113 年度中平林道改善工程

林業及自然保育署公共工程生態友善機制檢核表

E01 生態評估人員/民眾參與意見紀錄表

附件：平面配置設計圖(討論前後)

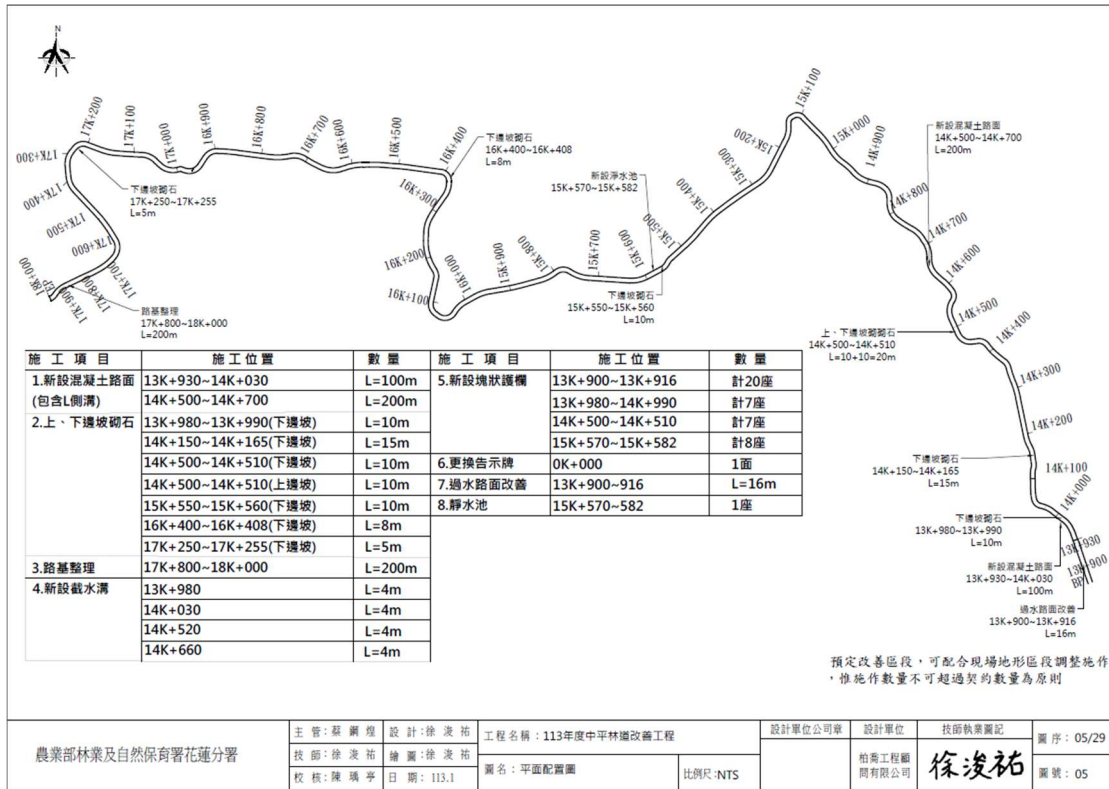
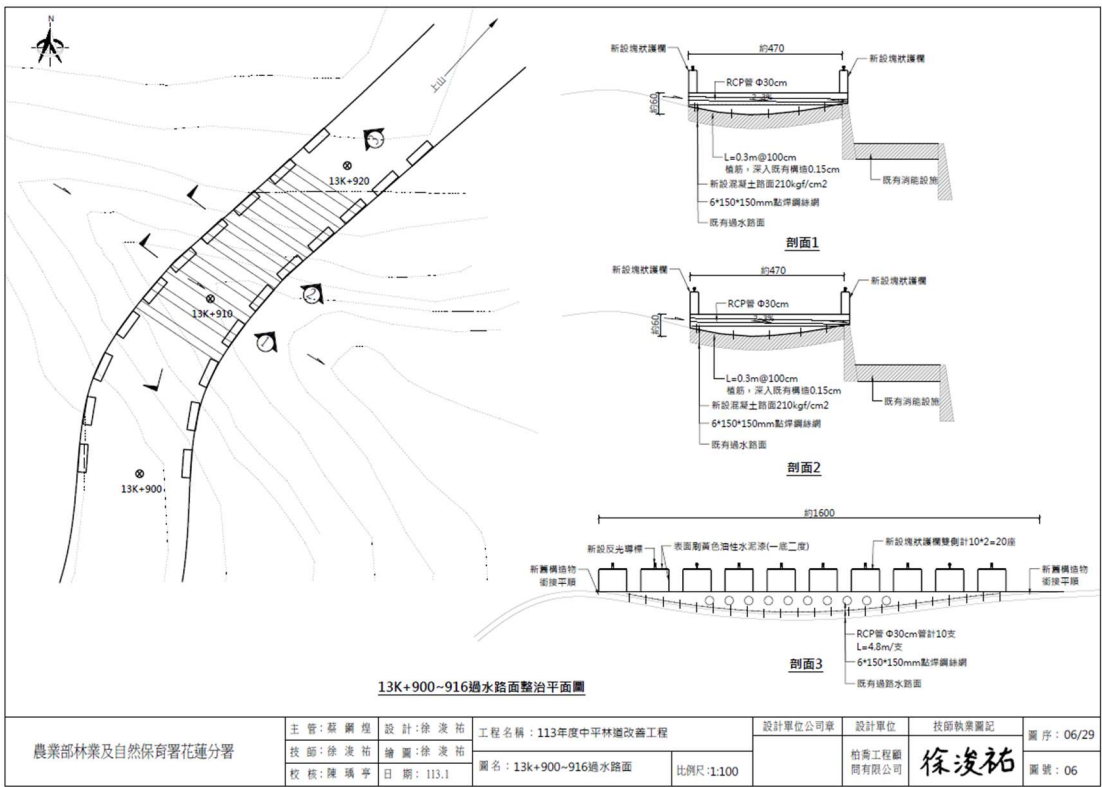
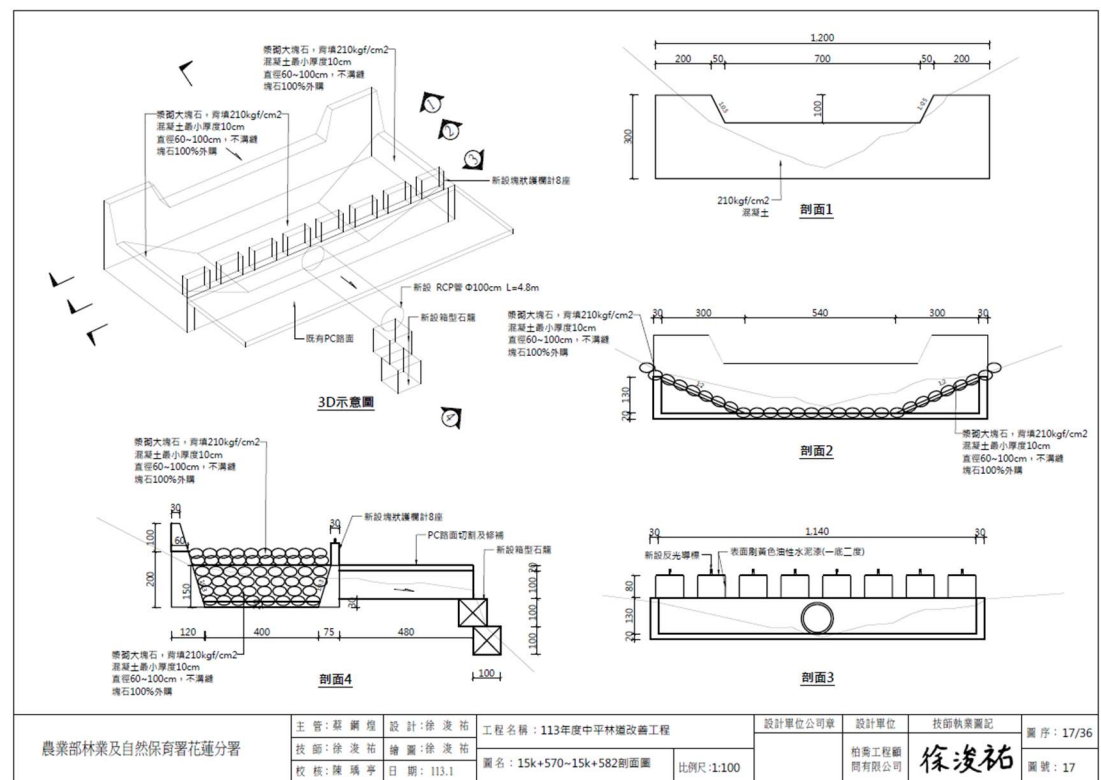
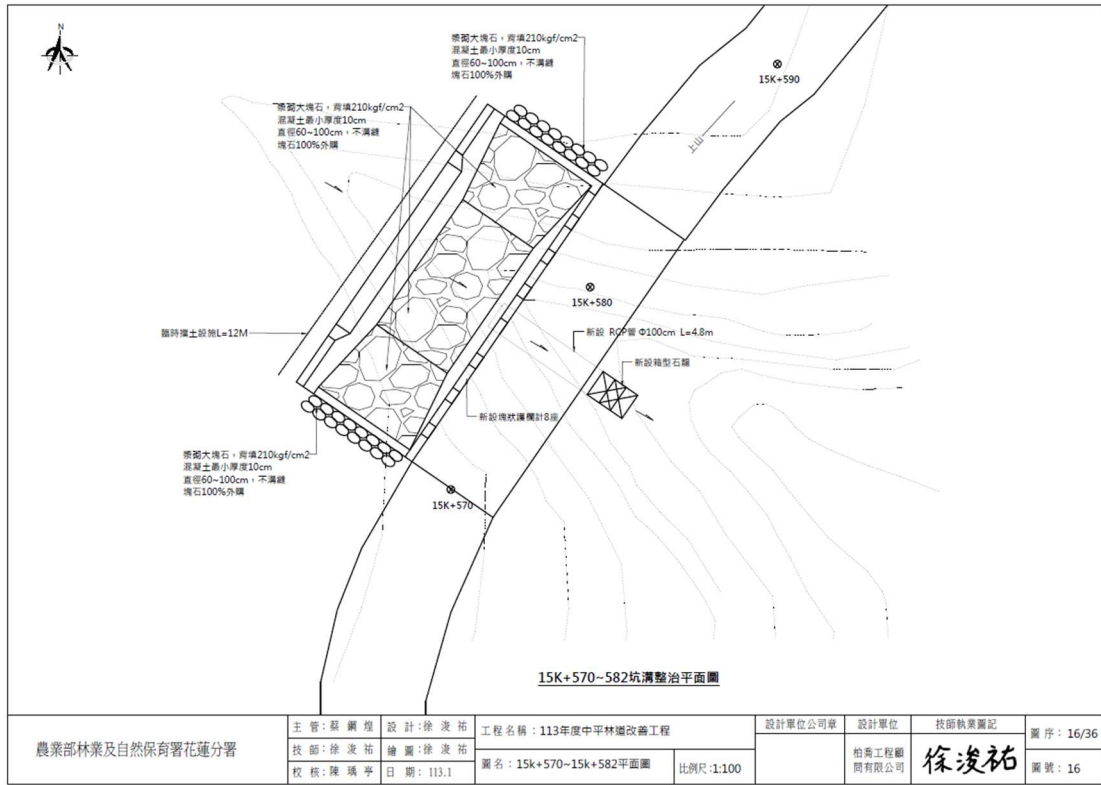
1. 本案道路旁導水溝矮牆，應採乾、漿砌塊石形式施作，漿砌以不滿漿、不勾縫方式施作，營造多孔隙環境，可使現地植物遷入生長，亦可提供兩生類及爬蟲類躲藏空間，其高度建議為 30~35 公分，以免造成野生動物通行阻隔。	道路旁導水溝矮牆功能為導排水，因此建議施做 L 型側溝，避免水流造成上邊坡側基腳沖刷而導致上邊坡土石崩落。

2. 林道植被兩側為天然闊葉林，為本區域野生生物棲息之主要環境，故工程設計應以既有林道範圍為主要構造物設置區，減少影響兩側植被。	遵照辦理。		
3. 工區下邊坡砌石路段，漿砌以不滿漿、不勾縫方式施作，以利完工後植被生長，提供野生動物棲息以及通行使用。	遵照辦理。

4. 本案可能涉及塊石外購，建議外運前先將土砂清洗乾淨，避免帶入其他地區土砂，造成外來種入侵之情形。	遵照辦理。
5. 道路橫向截水溝下邊坡出口處消能設施，建議採用乾砌石或木排樁等自然設施施作，並且營造緩坡畫設計，以利小型動物通行使用。	遵照辦理，本案採用漿砌塊石施做消能設施。
6. 當地野生動物資源豐富，應避免干擾野生動物正常活動時間，施工時間以上午 8 時至下午 5 時為宜。	遵照辦理。
7. 施工單位於施工期間，將垃圾及工程廢棄物集中，且確實做好打包或加蓋處理後帶離現場，避免野生動物誤食或改變食性。	遵照辦理。
8. 前揭生態友善措施煩請納入設計規劃考量，並標明於設計圖中。	遵照辦理。
